Réf. DPC : 09/PFU/1773387 (corr. DPC : A. Totelin)
Réf. NOVA : 09/PFU/1773387
Réf. CRMS : GM/IXL20035_672_PUN_Folle_Chanson
Annexe: /

Objet : IXELLES. Boulevard Général Jacques / Rond-point de l'Etoile – Palais de la Folle Chanson. Demande de permis unique pour rénover les terrasses du niveau +8, situées de part et d'autre de la coupole.

Avis conforme de la CRMS

Détail coupe AA
Composition de la terrasse - situation projetée(extrait du dossier de demande).

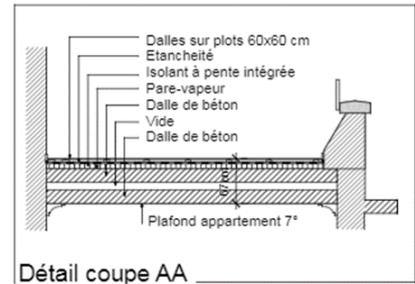
La CRMS encourage le renouvellement du complexe de revêtement des toitures plates ainsi que leur isolation. L'isolant avec pente intégrée constitue en effet une solution technique appropriée, en ce qu'elle ne générera quasiment pas de sur-hauteur par rapport à la situation existante.

- la hauteur des plots serait limitée à 15mm, ce qui semble réduit. L'épaisseur des dalles en grès cérame serait quant à elle de 2cm, ce qui semble également peu par rapport au type de plots qui requiert plutôt de dalles d'une plus grande épaisseur pour assurer la stabilité au vent. La faisabilité technique de cette proposition doit donc être précisée et vérifiée. Au cas où ce type de pose poserait problème, une alternative devrait être étudiée (dalles collées sur natte drainante, par ex.).

- l'aspect, le format et le calepinage des nouvelles dalles doivent être similaires à celles qui existent et qui semblent être d'origine (dalles 40x40). Un échantillon est à soumettre à l'approbation préalable de la DPC.

- une attention particulière doit être portée à la mise en œuvre et à la hauteur des remontées d'étanchéité prévues au niveau des façades et des acrotères. Cette dernière semble faible au regard des coupes de détails (non cotées) jointes à la demande. Les coupes et le cahier des charges ne mentionnent pas la pose de solins. Ce point doit être corrigé et les détails soumis à l'approbation préalable de la DPC.

Plan extrait du dossier de demande avec indications des pentes et avaloirs

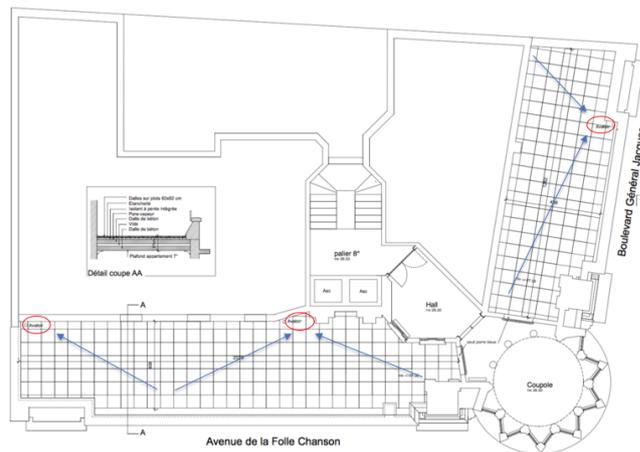
- Le descriptif technique mentionne une intervention au droit des avaloirs pour modifier leur diamètre de 60mm à 80mm. Le diamètre futur répond aux exigences des normes en vigueur pour l'évacuation des eaux pluviales. Cependant, il n'est pas précisé que ce remplacement concerne aussi les descentes d'eau intérieures. Est-ce que les sections de ces descentes d'eau seront suffisantes ? Il convient d'en s'assurer, ainsi que de vérifier si des interventions impactant l'intérieur seraient nécessaires. Dans le cadre des travaux projetés, il est également recommandé de prévoir une inspection générale du réseau d'évacuation des eaux (jusqu'au réseau d'égouttage) pour s'assurer du bon fonctionnement (pas de bouchages ou de fuite).

- Considérant les pentes minimales pour l'évacuation des eaux pluviales (1,5 à 2%) et l'implantation des avaloirs, les hauteurs totales au droit des points hauts et des points bas sont à vérifier. D'après les schémas ci-joints, une différence entre 3 et 5cm n'est pas à exclure si on passe de 16cm à 19cm/21cm (si augmentation de la hauteur des plots ou encore si majoration de l'épaisseur de l'isolant au point bas). Les différentes coupes détaillant le nouveau

complexe aux différents points hauts et bas doivent encore être soumises pour approbation préalable à la DPC.
